DOSSIER CONCLUSIVO – CORRIDOIO CASERTA - BENEVENTO: LOTTO FUNZIONALE MARCIANISE ROTONDI

Il proponente, nel presente Dossier conclusivo, esplicita le osservazioni accolte e quelle respinte, motivando le scelte. Il DPCM 76/2018 prevede che a questo Dossier conclusivo venga allegata la relazione conclusiva a cura della coordinatrice del dibattito pubblico di cui costituisce parte integrante avviato a giugno.

FIGURA 5-2 - RIQUALIFICAZIONE, ADEGUAMENTO E PRETENSIONAMENTO DELLA VIABILITÀ DI ACCESSO A NORD DELL'AREA INTERPORTUALE DI MADDALONI-MARCIANISE

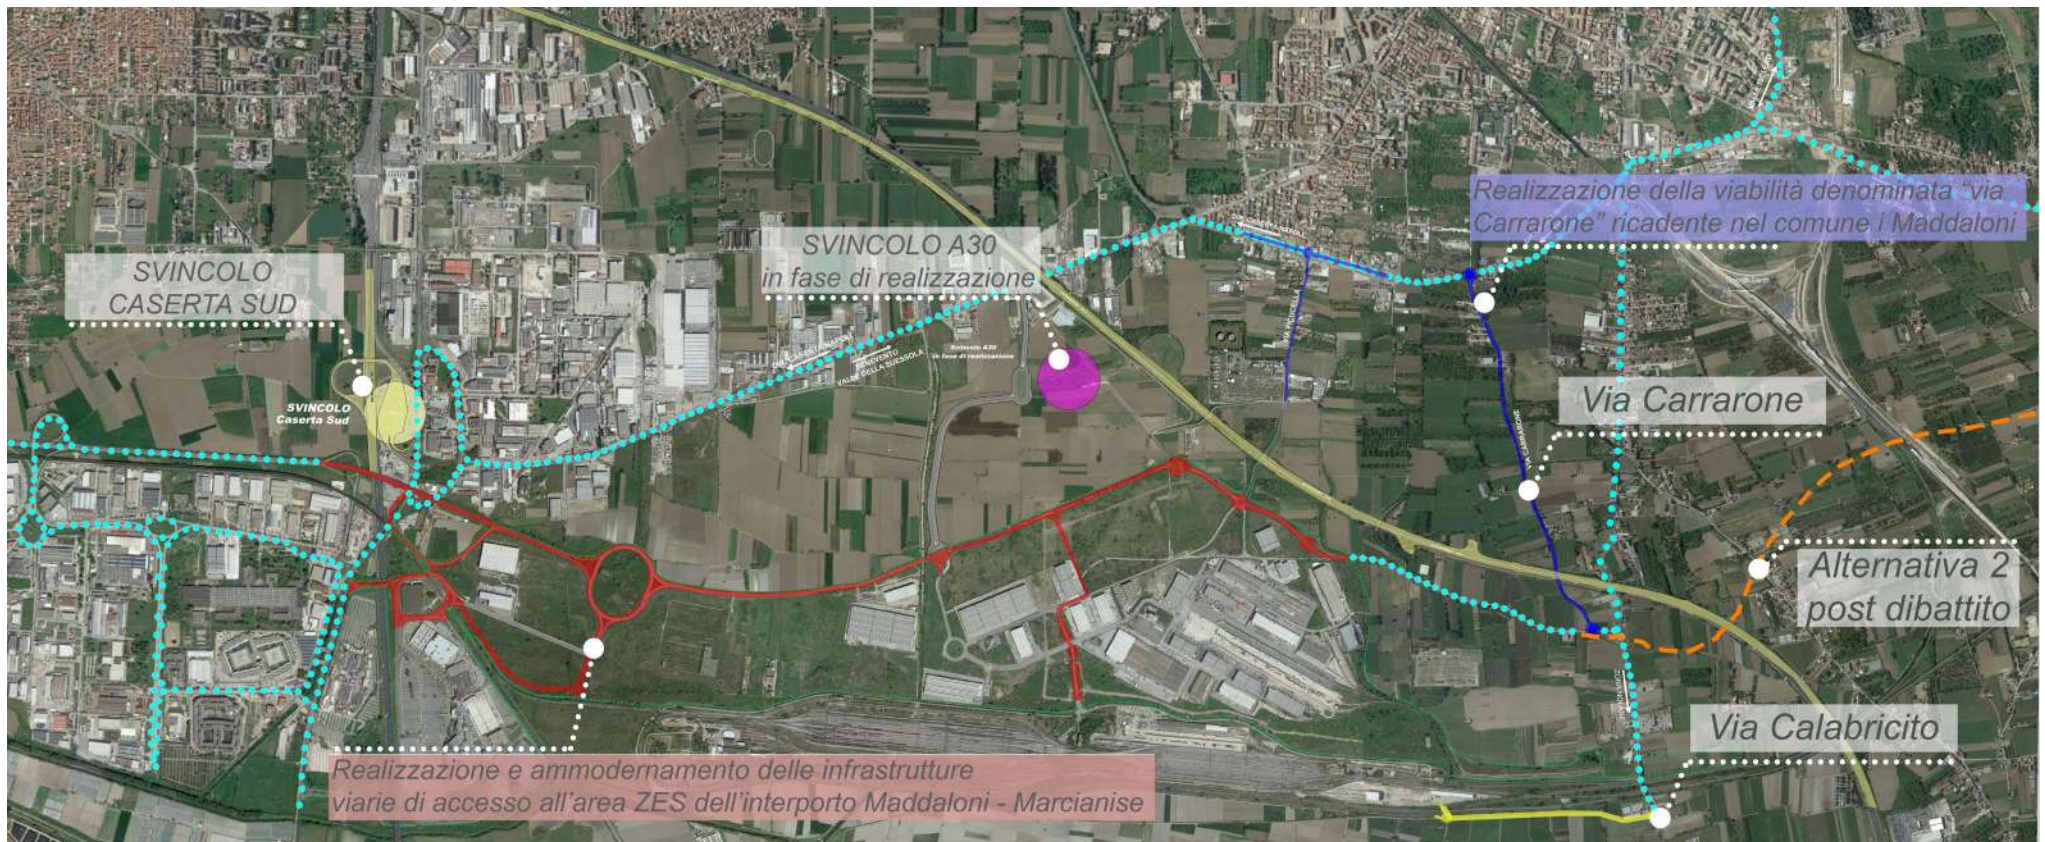
Proposte migliorative comuni di Marciianise e Maddaloni	37. È stata richiesta una modifica del tracciato per armonizzare il progetto con i potenziamenti delle viabilità pianificate dalla ZES, in particolare il potenziamento di Via Carrarone e dell'asse centrale interportuale e di Via Ficucella, valutando la fattibilità tecnico-economica di spostare l'inizio del tracciato nei pressi dell'intersezione fra via Carrarone e via Ficucella, di fatto eliminando la parte di tracciato che ricade sul Comune di Marciianise.	TRATTATA	È stato modificato il tracciato prevedendo l'inizio della nuova arteria di progetto in corrispondenza della parte terminale, lato est, della dorsale in corso di costruzione nell'area ZES. In particolare, il tracciato di progetto si collegherà ad essa e alla SS07 Appia (via Calabritto) con una serie di rotatorie e avrà il primo tratto in gallerie per non interferire con le viabilità locali e con l'autostrada A30. <u>Per maggiori approfondimenti si rimanda al paragrafo 5.1.</u>

- Il comune di Maddaloni e quello di Marcanise hanno richiesto una modifica del tracciato per armonizzare il progetto con i potenziamenti delle viabilità pianificate dalla ZES, in particolare il potenziamento di Via Carrarone e dell'asse centrale interportuale e di Via Ficucella, valutando la fattibilità tecnico-economica di spostare l'inizio del tracciato nei pressi dell'intersezione fra via Carrarone e via Ficucella, di fatto eliminando la parte di tracciato che ricade sul Comune di Marcanise.

La prima modifica è stata individuata nel punto di inizio del tracciato, non più in corrispondenza della rotondella all'ingresso dell'Interporto Sud Europa (ZES) di Marcianise, ma alla fine della viabilità che attraversa l'interporto stesso, in corrispondenza di via Calabricito/SP7 nel comune di Maddaloni.

Infatti, all'interno delle superfici di pertinenza dell'interporto è in corso di completamento una dorsale stradale che, partendo dalla rotondella a sud della zona industriale di Marcianise, collega la zona Ovest alla zona Est dell'interporto: la strada, lunga circa 3 km, è costituita da 3 tratti collegati tra loro da 2 rotonde intermedie che permettono, a loro volta, di connettere la dorsale stradale alle aree industriali interne all'interporto e all'area dove è in corso di completamento lo svincolo di connessione con l'Autostrada A30, mentre il tratto terminale più a est converge su un'ultima rotondella che va a collegarsi all'esistente via Ficucella.

L'asse di progetto, così come modificato, si collega alla viabilità interna all'Interporto in corrispondenza della parte finale di via Ficucella, di cui si prevede l'adeguamento alla categoria C2, e a via Calabricito/SP07 con una serie di rotatorie e rampe. In particolare, per eliminare l'interferenza con via Calabricito/SP7 prima, e l'autostrada A30 poi, il nuovo asse di progetto si sviluppa nel primo tratto in sotterraneo, con una galleria di poco superiore a 1,1 km, per poi riemergere prima dell'attraversamento della linea ferroviaria, che scavalca in viadotto e, quindi, riprendere l'andamento plano-altimetrico dell'asse di progetto iniziale.

FIGURA 5-9 – NUOVA ZONA DI IMBOCCO DELLE GALLERIE 1A E 1B

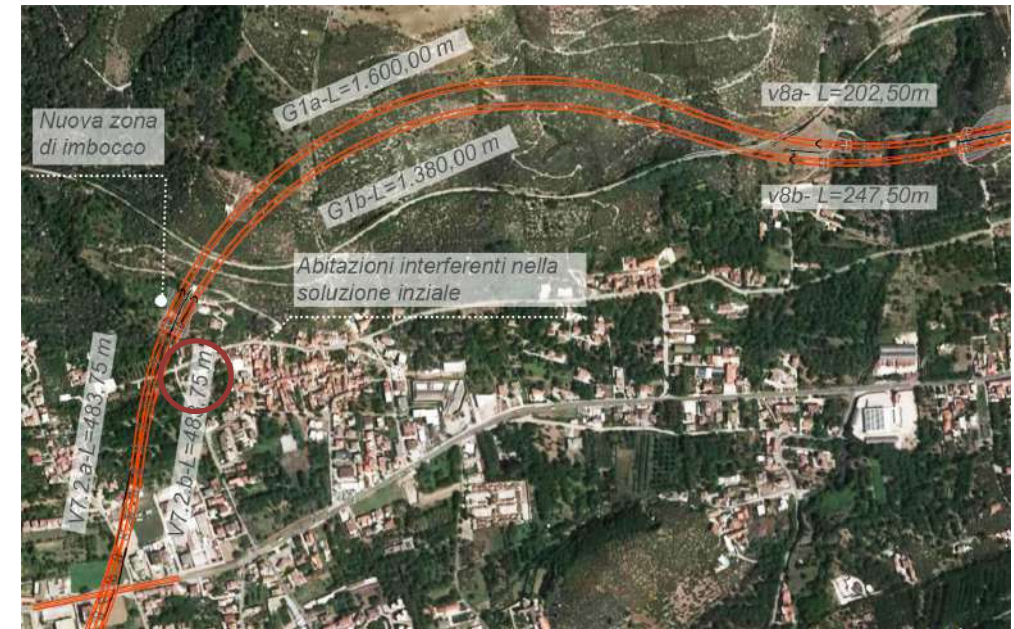
60. Per ridurre il numero degli espropri e degli abbattimenti di edifici nella Frazione Crisci, è stato proposto di innalzare l'imbocco della galleria di poche decine di metri verso nord e di spostare l'imbocco della galleria verso est di poche decine di metri, in direzione della frazione Ruotoli / Santa Maria a Vico. Si è proposto inoltre di progettare il raccordo dei due tratti stradali che si incontrano nella frazione Crisci con una diversa curvatura, variabile o clotoide. Allo stesso tempo, il raccordo potrebbe essere spostato simultaneamente sia verso nord dell'abitato dei Crisci di Arienzo (anche attraverso un suo sviluppo in galleria), sia verso est nelle aree libere da edifici, come quelle in direzione di Ruotoli/Santa Maria a Vico.	TRATTATA	L'imbocco della galleria è stato spostato a ovest rispetto alla soluzione originaria eliminando l'interferenza con le abitazioni. <u>Si veda la risposta al punto 43, per maggiori approfondimenti si rimanda al paragrafo 5.4.</u>

Su richiesta del comune di Arienzo, è stato spostato l'imbocco delle gallerie naturali 1.a e 1.b al fine di eliminare l'interferenza con un agglomerato di case presenti nell'area.

La nuova soluzione progettuale ha rigeometrizzato il tracciato nella zona degli imbocchi, nonché tutta la parte successiva di attraversamento dell'area del complesso montuoso delle Forche Caudine.

FIGURA 5-14 - PROFILO IPOTESI SVINCOLO DI ARIENZO

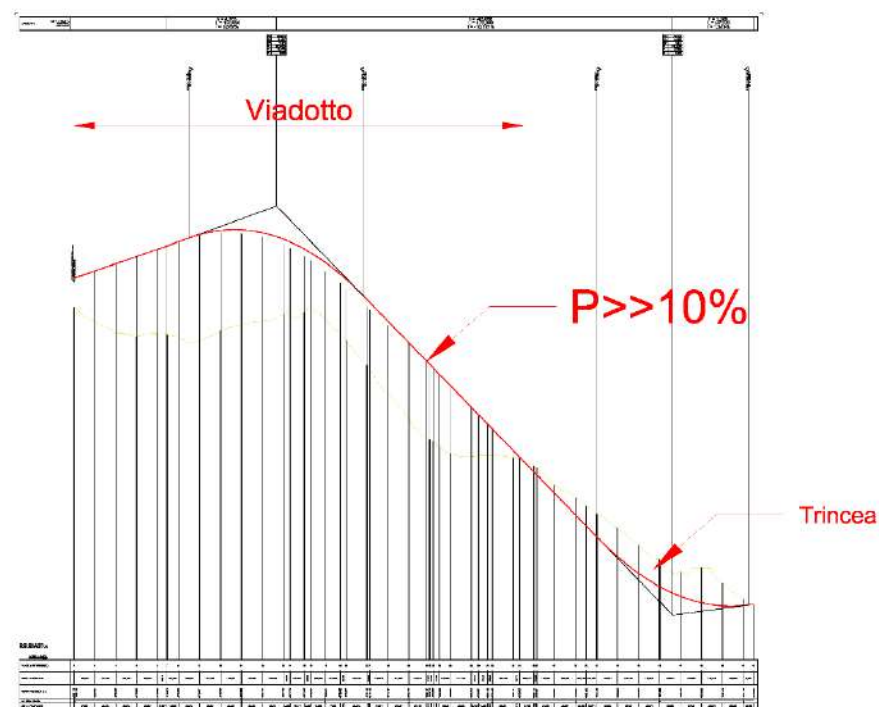
44. L'amministrazione ha proposto la realizzazione di uno svincolo snello a ridosso della frazione Signorindico, essendo questa area ubicata nelle immediate vicinanze della ZTO 20D e a ridosso della zona industriale del Comune di Forchia.	TRATTATA	Sono state valutate diverse ipotesi per la realizzazione di uno svincolo a ridosso della zona industriale di Forchia ma la complessa orografia della zona non ne permette la realizzazione a meno di prevedere opere complesse estremamente impattanti. <u>Per maggiori approfondimenti si rimanda al paragrafo 5.5</u>
Proposte migliorative comune di Forchia	45. Si è chiesto di spostare il tratto di strada che passa per Forchia in galleria, anziché in viadotto, per ridurre l'impatto sul paesaggio	TRATTATA	Gli studi effettuati hanno permesso di approfondire gli aspetti geologici e idraulici del territorio, mostrando come la realizzazione di una galleria arrecherebbe dei considerevoli problemi ambientali. L'asse stradale è stato comunque rigeometrizzato nel tratto a ridosso del complesso montuoso delle Forche Caudine avvicinando le due carreggiate e migliorando le quote dell'asse stradale per mitigare la percezione visiva nel contesto ambientale.

Inoltre, la differenza di quota da compensare tra l'asse di progetto in corrispondenza della rampa di decelerazione (circa 182 m slm) e quello della via Appia, in corrispondenza della zona di incrocio (146 m slm), è superiore a 35 m: per poter garantire delle pendenze compatibili con la normativa, quindi non superiori al 7%, al fine di allungare lo sviluppo della rampa, si è geometrizzato un andamento della stessa a S, ricalcando in parte alcuni tratti della viabilità esistente, interrompendo in questo modo anche i collegamenti interpoderali. Ciò nonostante, considerata anche la necessità di realizzare dei raccordi per collegare i vari tratti della pendenza della rampa, per la maggior parte dello sviluppo si hanno pendenze ben superiori al 10% e, quindi, incompatibili con quanto previsto dalla normativa rendendo non realizzabile lo svincolo.

La situazione è ancora più critica per l'eventuale manovra di immissione sulla viabilità di progetto in direzione Caserta (linea rossa tratteggiata in planimetria). Prevedendo che la rampa sottopassi l'asse di progetto, per poter poi immettersi sulla viabilità principale, sarebbe necessaria una rampa il cui sviluppo andrebbe ben oltre l'imbocco della galleria.
